## SUPERSTRADA A PEDAGGIO PEDEMONTANA VENETA

**PROGETTO ESECUTIVO**  
VARIAZIONE PROGETTUALE  
dal KM 29+100 al KM 30+100

**PROGETTO DELL'INFRASTRUTTURA  
SISTEMAZIONE VIABILITA' INTERFERITA (Stradale)  
VS2B006-0 - VIABILITA' di collegamento Gasparona con zona industriale di Breganze**  
Relazione illustrativa

**“C2 – Extraurbane Secondarie”**

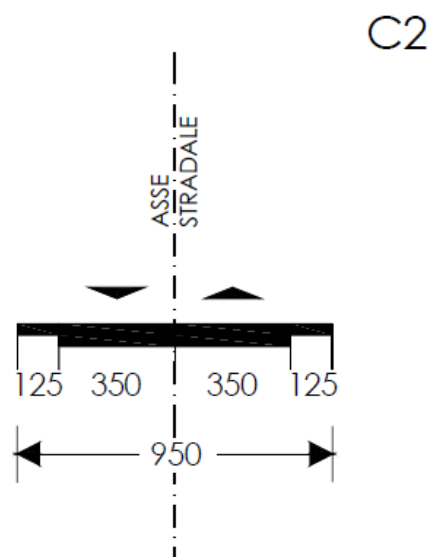
La sezione trasversale del nuovo tratto di SP111 permane pari ad una C2 come nel Progetto Esecutivo.
